To: [redacted] 5.1.2e [redacted] @pzh.nl]
From: [redacted]
Sent: Tue 3/17/2026 2:14:25 PM
Subject: FW: Slechtzicht door geluidsschermen onder aan de Woubrugse brug - [redacted] 5.1.2e
Received: Tue 3/17/2026 2:15:36 PM

Omschrijving: Slechtzicht door geluidsschermen onder aan de Woubrugse brug

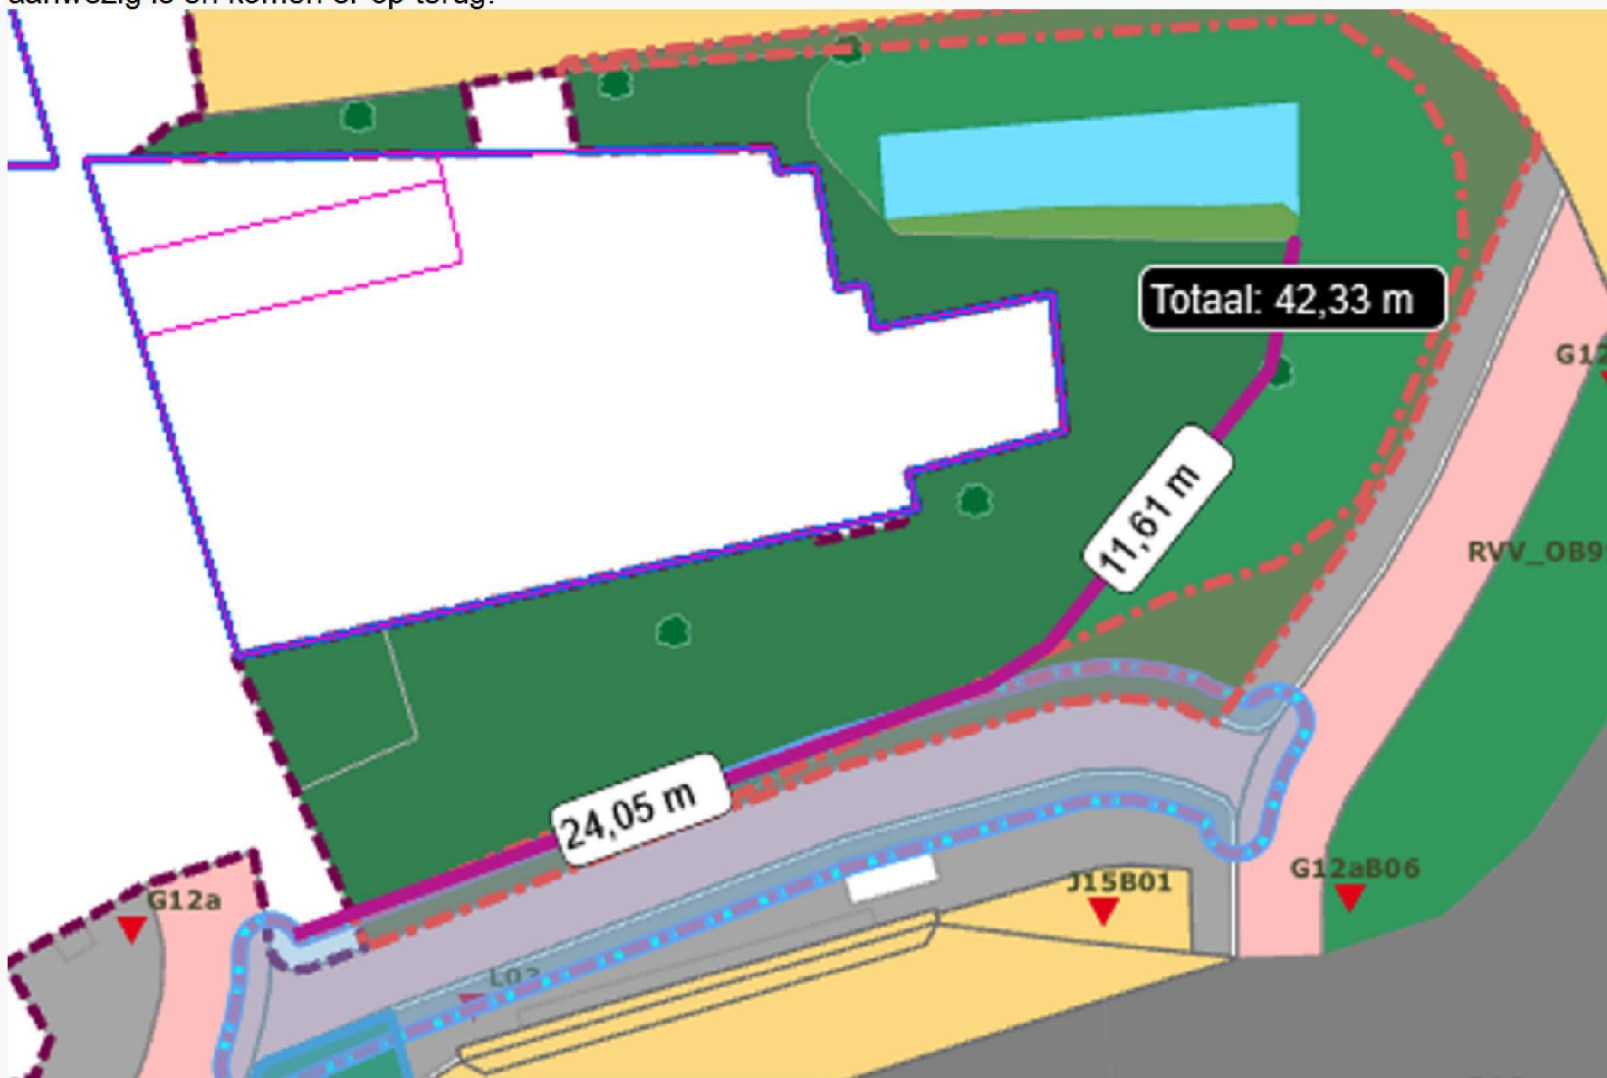
Afgelopen vrijdag zijn [redacted] 5.1.2e en ik op locatie langs geweest en ook even aangegeven bij de bewoner dat we het geluidsscherm aan gaan laten aanpassen ivm de zichthoeken.
Voorstel vanuit [redacted] 5.1.2e en mij:

1 scherm er tussenuit halen en het kleine scherm laten aansluiten op dezelfde hoogte. En wellicht een beetje af laten buigen richting het huis alleen is dan de vraag of we er nog achter kunnen komen met onderhoud.

Nabij de rotonde wordt wat lastiger aangezien het achter het scherm redelijk vlot naar beneden gaat.

Al deze schermen weghalen en 3 stuks terug zetten op de rode lijn.

Uiteindelijk zal het geluidscherm wel iets korter worden waardoor het minder effect zal hebben.

De schets die je mee had gestuurd gaat wel door een boom heen dus dat gaat hem sowieso niet worden. Ook loopt het er behoorlijk naar beneden.

Praktisch gezien denk ik dat het er op uit draait dat we alleen een recht stuk kunnen laten staan langs het fietspad, zal een rolmaat meenemen om eea op te meten.

De verkeerskundige randvoorwaarden voor de positie van het scherm zijn:

- Minimaal 1,0 m uit kant verharding (brom-)fietspad;
- Buiten de nu als zichthoek / 1 meter maaien strook van de berm.

Ik heb dat in bijgevoegde afbeelding met een parse lijn aangegeven.
